**TESTO DELL' OSSERVAZIONE RELATIVA AL "PARCO EOLICO MONTE CROCE DI FERRO" IN LOCALITÀ
MONTE CROCE DI FERRO NEL COMUNE DI BORGO VAL DI TARO (PR)
PRESENTATO DA BORGOTARO WIND S.R.L.**

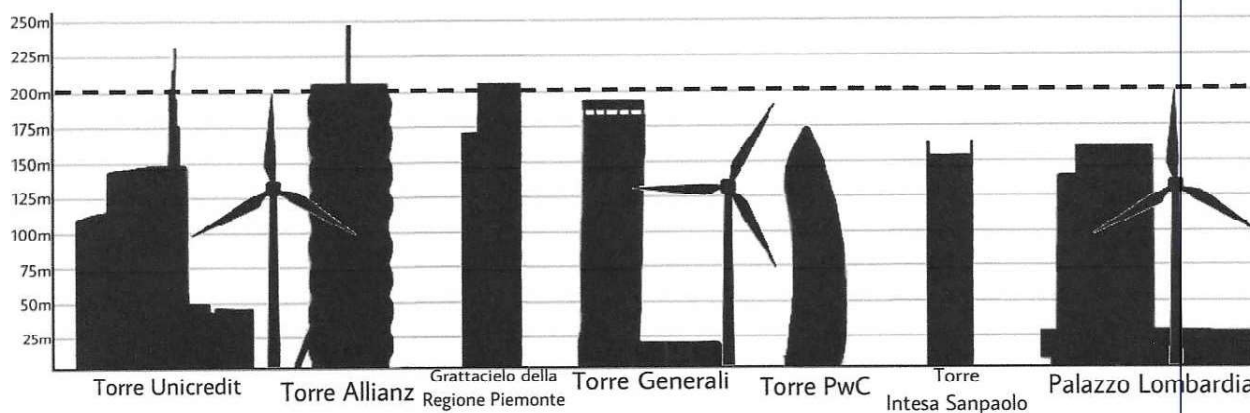
1. Esprimo estrema preoccupazione per l'altezza complessiva di 200m della tipologia di generatori eolici che risulta davvero eccessiva per la localizzazione e non trova paragone con alcun impianto esistente nel territorio limitrofo.

Per maggiore chiarezza si riporta il seguente schema di raffronto con gli edifici più alti in Italia:
